Uwagi i wnioski do postępowania WOOŚ.4210.2.2016.JGD.13 (węzeł Opole-Wschodnie)

"Rozbudowa układu komunikacyjnego w rejonie dworca kolejowego "Opole Wschód" (WOOŚ.4210.2.2016.JGD.13), zamierzania inwestycyjnego MZD w Opolu.

Jednocześnie niniejszym pismem składamy nasze **uwagi i wnioski do postępowania**, w tym do raportu środowiskowego (Ekosound, Sosnowiec, sierpień 2016 roku).

Grafika z prezentacji z dnia 22 czerwca 2016 roku (W1 – 2015 na stronie tematycznej postępowania)

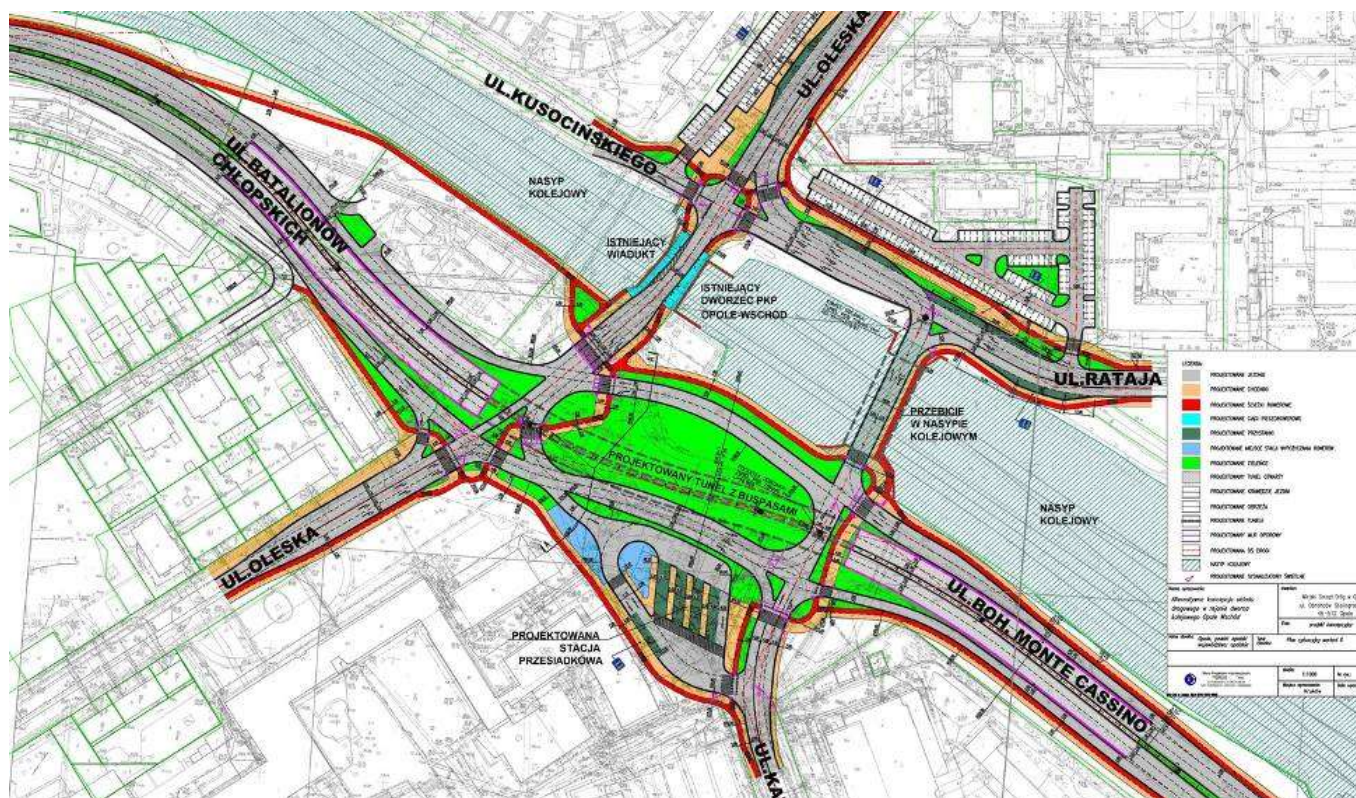
Na stronie 51 raportu inwestor opisał przesłanki przeciw racjonalności kolejnego wariantu - wariantu 1 (W 1), którego rysunek został załączony do dokumentacji raportu. Stwierdził m.in.:

(W1) okazał się nieracjonalny, z uwagi na konieczność budowy tunelu i przebudowy kolidującej infrastruktury z zamknięciem ruchu na DW435, wymaganym także na etapie eksploatacji w przypadku awarii lub niezbędnego remontu sieci, podczas których przewiduje się wystąpienie paraliżu komunikacyjnego w centrum miasta

Trudno zgodzić się z tą argumentacją. Przede wszystkim każdy z przedstawionych wariantów wiąże się z dużą przebudową terenu, w tym z przełożeniem infrastruktury. Pod koniec czerwca 2015 roku Prezydent Miasta Opola na konferencji prasowej przedstawił² ten wariant jako element projektu „Smart City 2020”

Wg naszej oceny skierowanie głównego ruchu z batalionów Chłopskich pod ziemię w lepszym tłumii emisję hałasu w okolicznym terenie niż poprowadzenia trasy po estakadzie. Inwestor powinien przeanalizować w raporcie, czy rzeczywiście – jak twierdzi na stronie 51 raportu – wariant ten byłby najmniej korzystny dla środowiska.
